SCHLEIFER

KA210E----A

KA200, KA210, KA210E, KA220, KA220E, KA230, KA23E, RO600, 11666, 24639 Multi-Schleifer

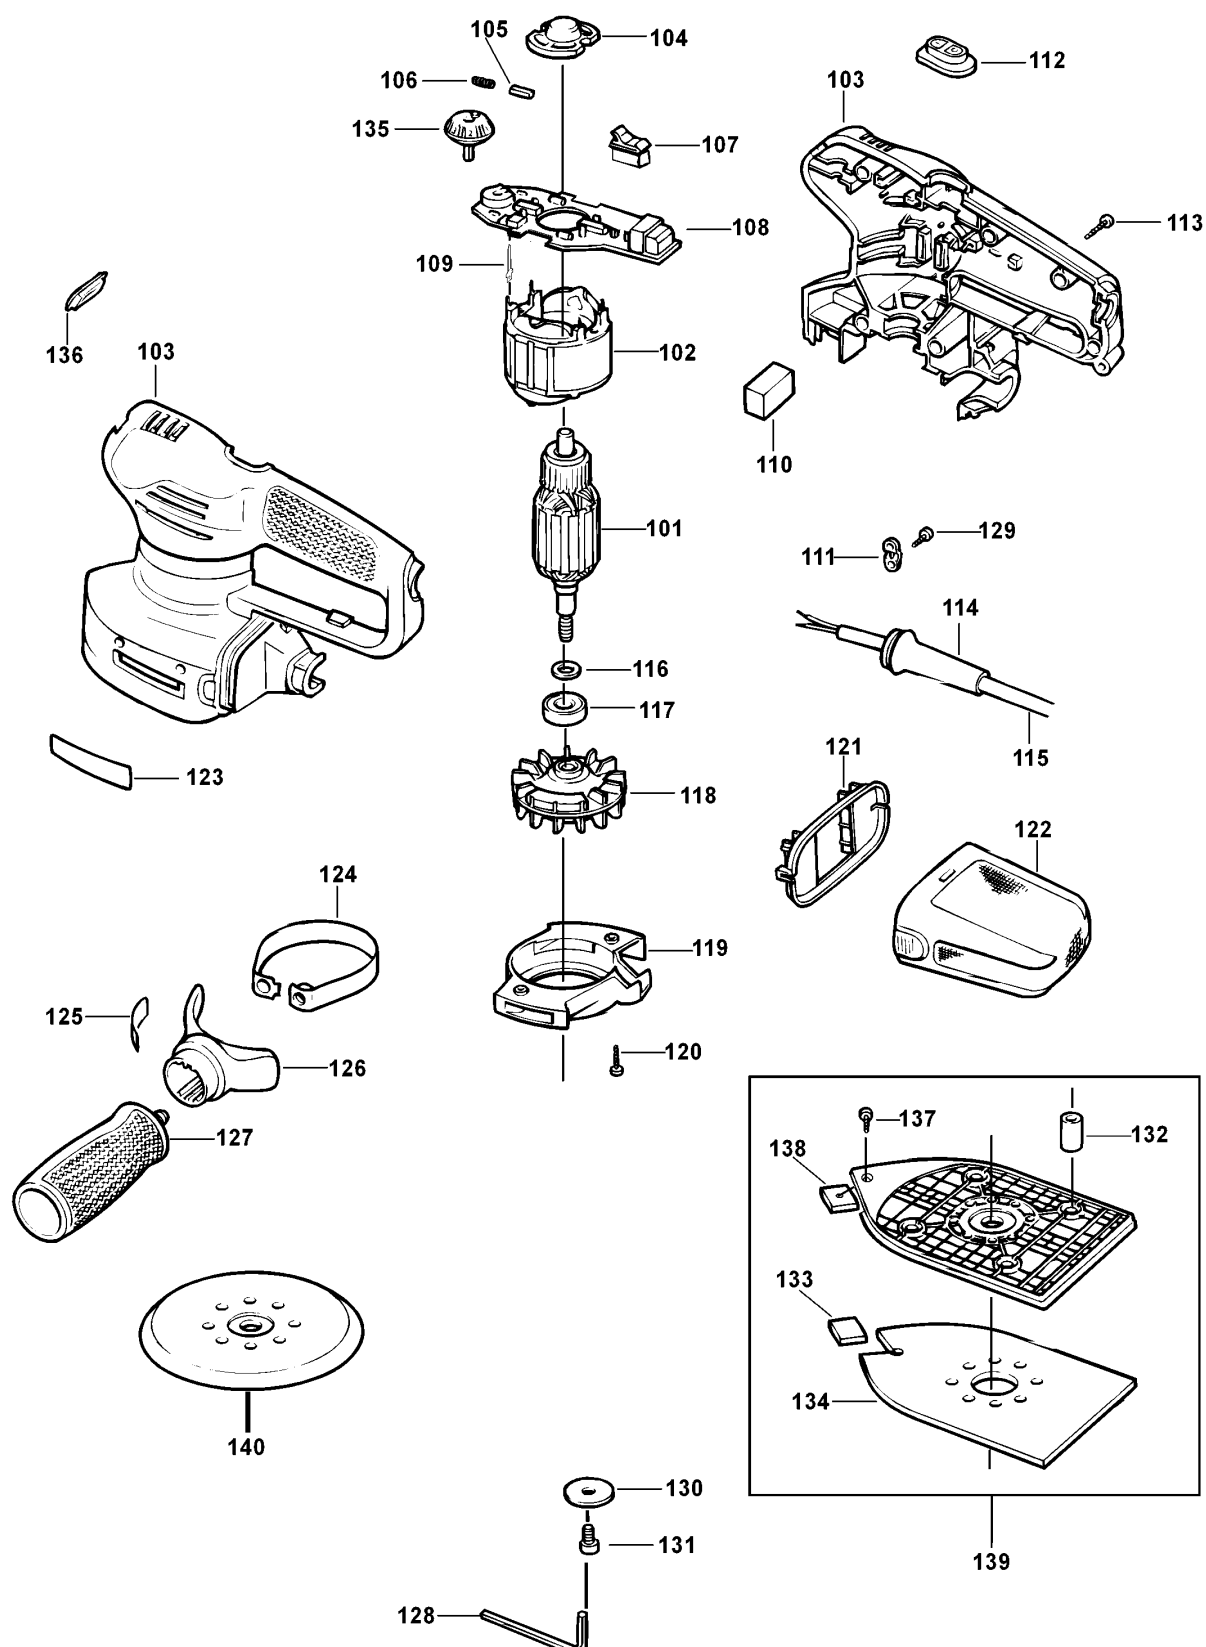
Ab Datumscode 10-97

Eine Kostenersparnis wurde durch die Eliminierung der Unterlegscheibe (Teil 116) und die Erweiterung der Ankerwelle um 1 mm eingeführt. Beim Montieren eines neuen Ankers an Einheiten mit einem Datumscode bis 9-97, die Unterlegscheibe, Teil 116, entfernen. Wenn ein neuer Anker zusammen mit Teil 116, Unterlegscheibe, eingebaut wird, sprühen Funken, bis die Bürsten eingebettet sind.
